Verslag huishoudelijke elektrische installatie op laagspanning en zeer lage spanning

Referentie: **011-20260601-02**	Datum controle: **01/06/2026**
Keurder: **011**

Eigenaar:	**Onbekend**	EAN-code:	**Onbekend**
Adres installatie:	**Zaanstraat 15, 2000 - Antwerpen**	Nummer teller(s):	**12844404**
		Distributienetbeheerder installatie:	**Fluvius**

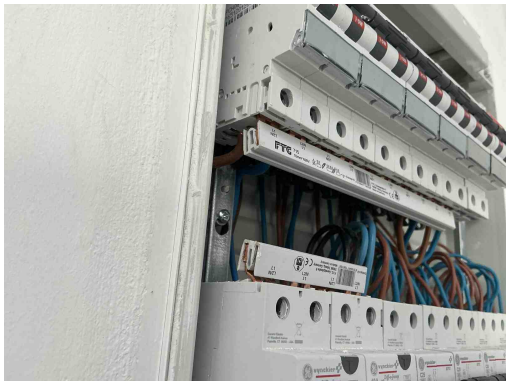
B06 - Het elektrisch verdeelbord heeft niet de minimale beschermingsgraad IPXX-B in een gewone ruimte (Boek 1: 4.2.2.3).
Opmerking: Oa bord 1

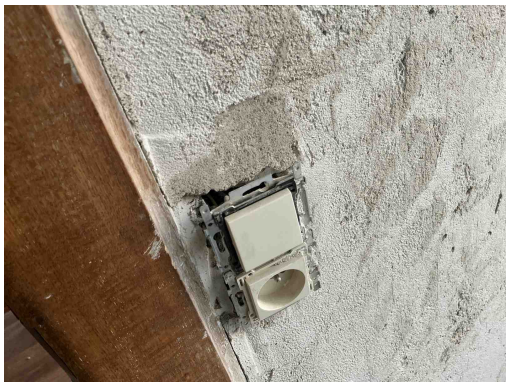
T21 - Het elektrisch materieel is niet geplaats volgens de voorschriften van de fabrikant/ regels van goed vakmanschap . (Boek 1: 1.4.1.3)
Opmerking: Oa kamgeleider bord 2

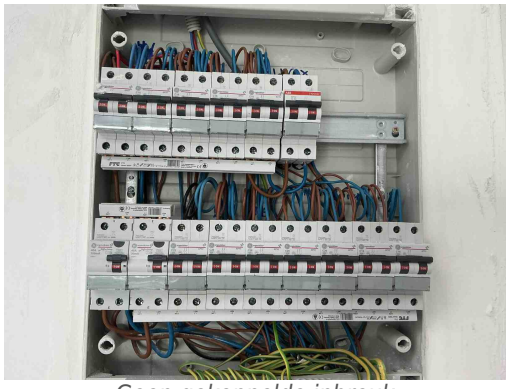
T10 - Bepaalde contactdozen en/of schakelaars zijn niet degelijk bevestigd (Boek 1: 1.4.1.3).
Opmerking: Oa slaapkamer
